AU CONSEIL COMMUNAL DE PRANGINS

Rapport de la Commission chargée de l'étude du préavis no 35/19

Crédit d'étude de CHF 124'000 TTC en vue de la requalification et valorisation paysagère et patrimoniale de la route suisse (RC1)

Profil-type utilisé pour le devis estimatif des travaux RC1 (2018)

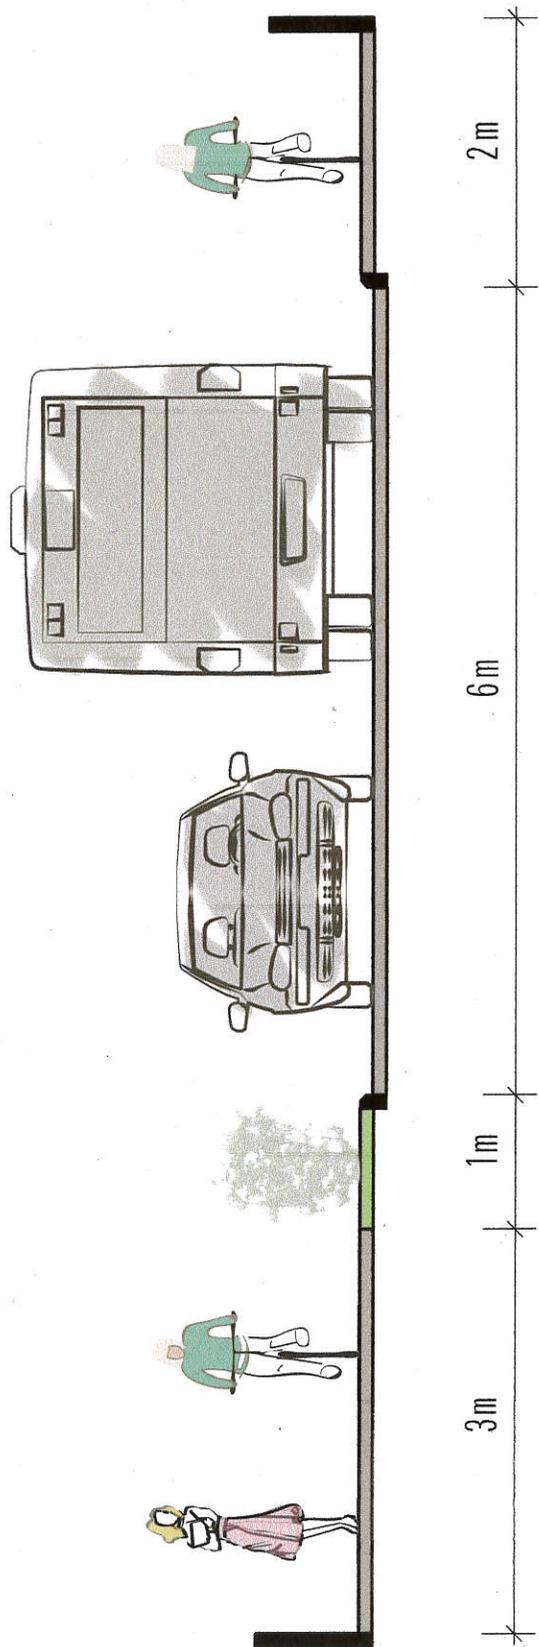
- Q : Peut-on vraiment réduire le gabarit de la route, sachant qu'il s'agit d'une route cantonale pour laquelle des transports lourds doivent être envisagés (pour de telles routes il y aurait lieu de prévoir au minimum 6m50 pour un poids possible de 480t).

- Q : Au vu de la dimension grandissante des véhicules et de la dimension actuelle des bus des transports publiques, est-il raisonnable de vouloir réduire fortement la dimension de la chaussée ? Il faut en effet tenir compte du fait qu'un bus a actuellement une largeur de 2m55 (sans les rétroviseurs extérieurs de 20cm environ chacun, soit 3m au minimum) et que par conséquent, pour pouvoir croiser sans devoir viser et ralentir, une chaussée de 6m50 paraît être un minimum. C'est aussi la largeur prévue par les communes de Mies et Coppet selon leur préavis.

- Q : Le trafic principal est un trafic de véhicules automobiles et de poids lourds. Or le projet prévoit la même largeur globale pour le gros du trafic motorisé ainsi que pour les vélos et les rares piétons. Est-il donc réaliste au vu de l'évolution à venir de rétrécir la chaussée ?
